Jalasjärven koulukeskus

SÄH valvontaraportti 22

Sähkötekniset työt 19.12.-30.12.2022

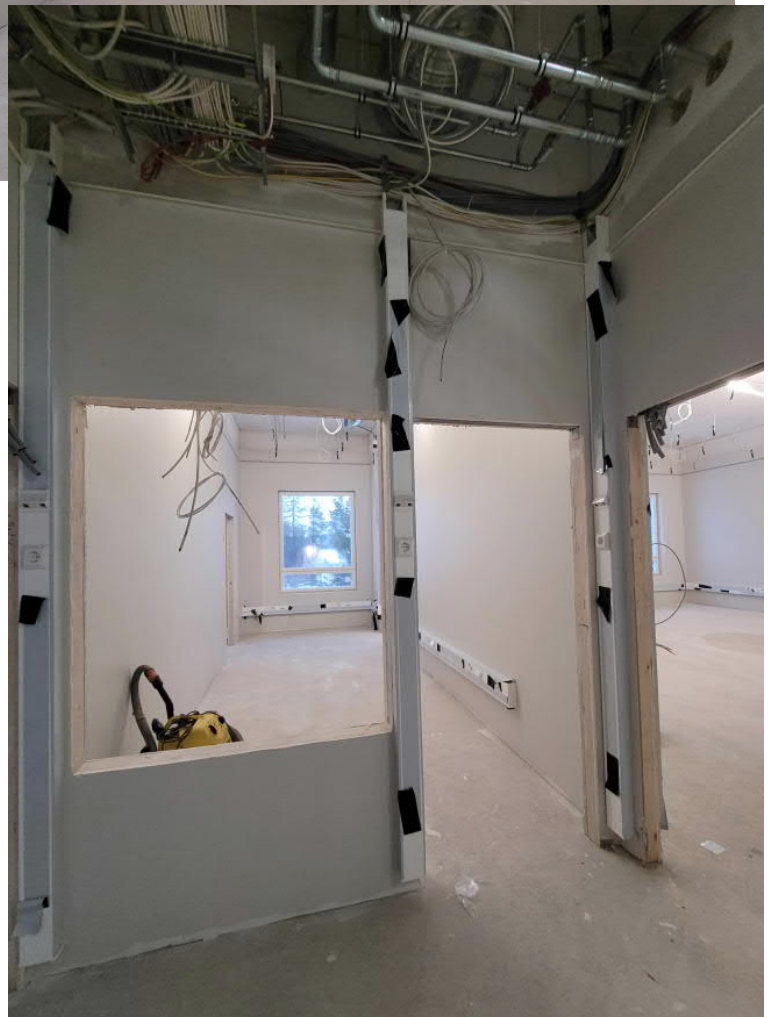
C-osa 2. krs hallintotiloissa vastakkain olleiden rasioiden (katso edellinen valtionraportti) korjaus aloitettu. Tuohon oikeanpuoleiseen vähän paikkaa vielä päälle
